SERVICE INFO – INA 0138

Feszítőgörgő 531 0851 10

Módosított specifikáció

1. ábra: 531 0777 10 – régi feszítőgörgő (979743)

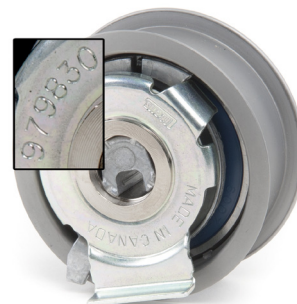
A módosított specifikáció miatt az 531 0851 10 cikkszámú feszítőgörgő helyettesíti az 531 0777 10 cikkszámú feszítőgörgőt.

A két feszítőgörgő szemmel láthatóan csupán a hátoldalára nyomtatott számokban különböznek egymástól (1. és 2. ábra).

A 979743 számú feszítőgörgő beszerelése a 979830 számú feszítőgörgő helyére nem engedélyezett!
